## 2.2 岩内平野西部で実施したボーリング調査結果

## H26共和-5地点 ボーリング柱状図(1/2)

H26共和-5 孔口標高 8.39m 掘進長 100.00m

## H26共和-6地点 ボーリング柱状図(1/2)

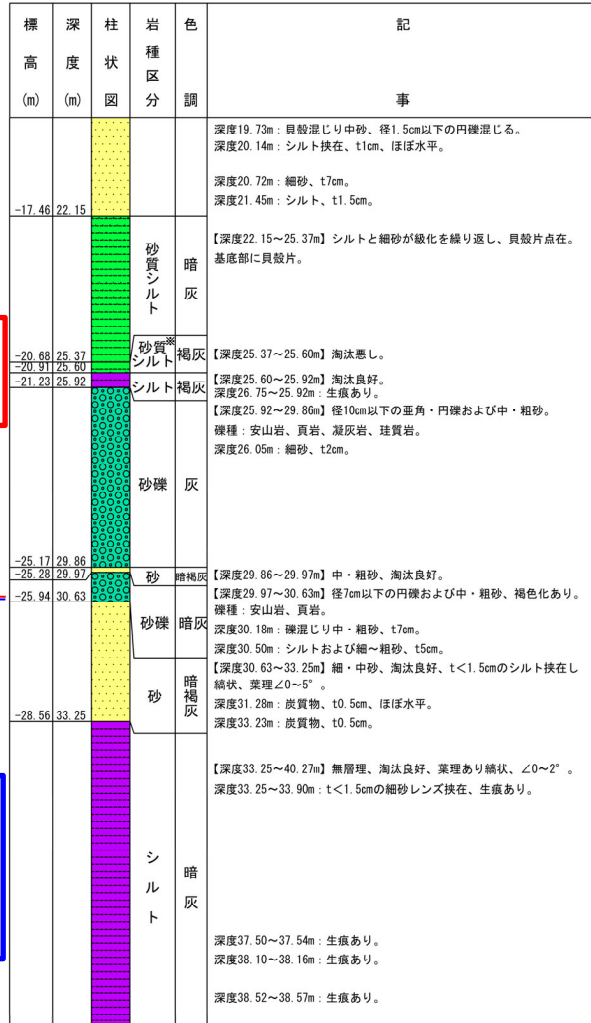
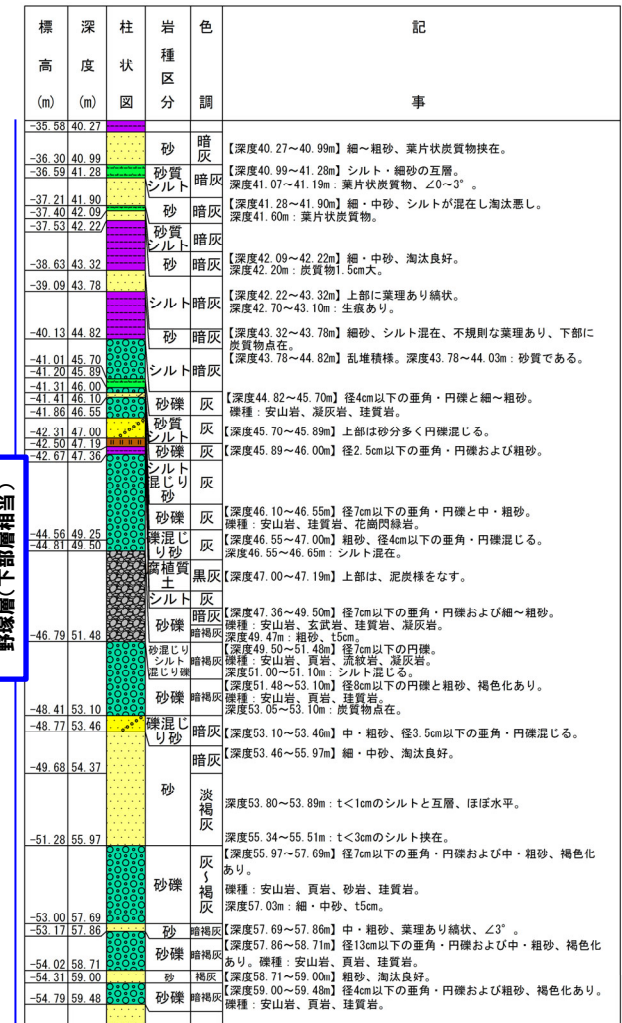
※H27.5.29審査会合資料では、当該砂質シルトの深度及び標高について、深度23.57~25.60m(標高-20.91~-18.88m)としていたが、誤記であるため、今回修正した。
